Pré OPR

Nom
MOLTENI

Type de construction
Boutique

Rapport du 01/10/2020

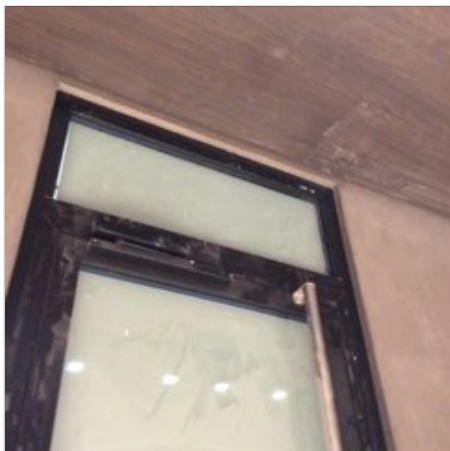
- 1 - CVCD
Pose des plénums et grilles extérieures de la double flux à réaliser

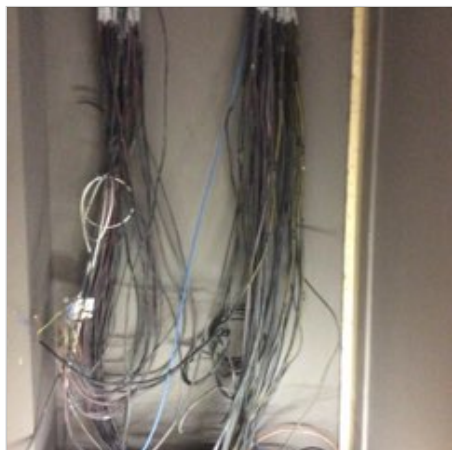
Tous les plénums de soufflage et les reprises ne sont pas calfeutrés. Il conviendra de bien nettoyer les filtres après mise en service et après quelques jours d'utilisation

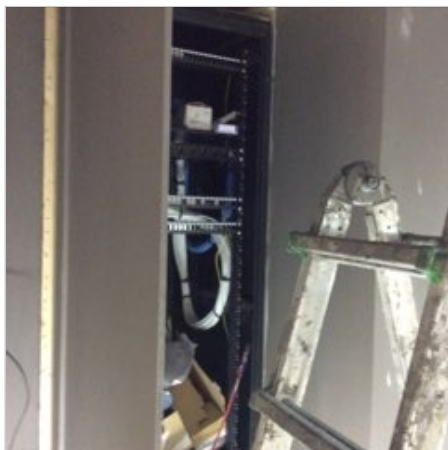
Liaisons basse tension installées en attente du TD

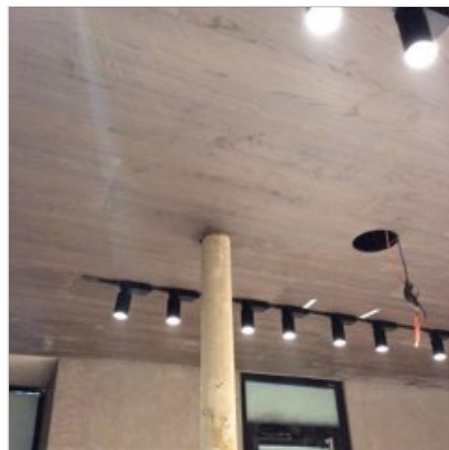
Prévoir une ventilation haute et basse du placard contenant la baie informatique

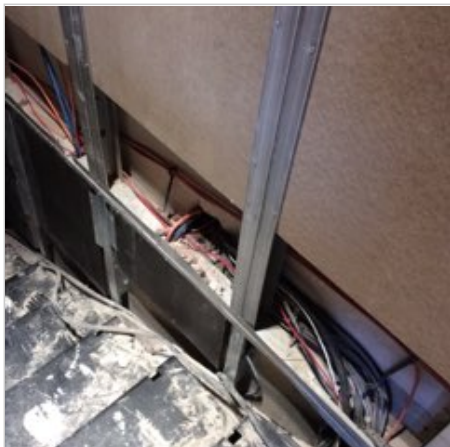
2 - Electricité Courants Forts et Faibles - 2 - Electricité Courants Forts et Faibles
Il aurait été souhaitable de poser des gaines ou fourreaux dans le doublage de l'escalier comme évoqué, bien que ce ne soit pas réglementaire c'est plus exploitable pour faire évoluer l'installation
